Anlage 1: Anregungen zu zeichnerischen Festlegungen des Regionalplanentwurfs

C2. Kriegsdorf – **geänderte Abgrenzung Stand: 08.2022**

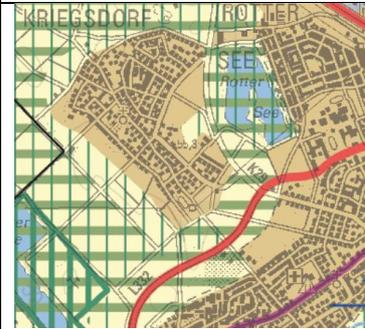
Angeregte geänderte Abgrenzung

Regionalplanerische Festlegung nach Änderung

D1. Aufnahme des Stadtteils Spichs in den zentralörtlichen ASB gemäß Erläuterungskarte S1 zASB

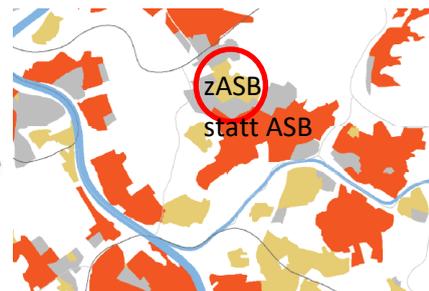
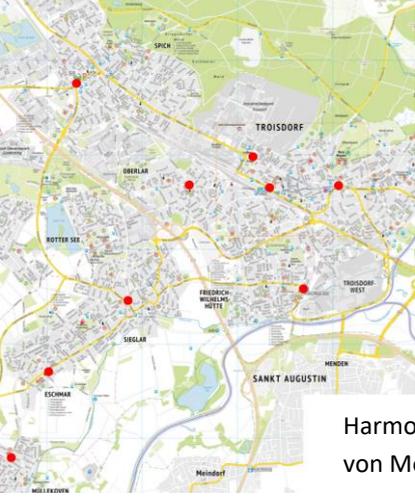
Angeregte Änderung

D3. Aktualisierung der Erläuterungskarte I3 Mobilstationen

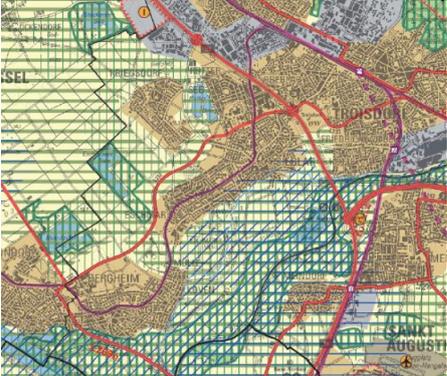
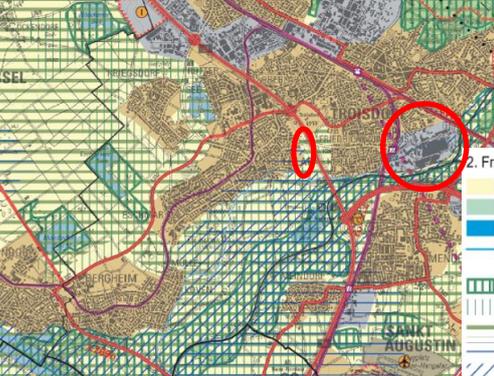
Bisherige Darstellung in der Erläuterungskarte	Angeregte Änderung
	 <p data-bbox="1007 719 1361 781">Harmonisierung der Darstellung von Mobilstationen</p>
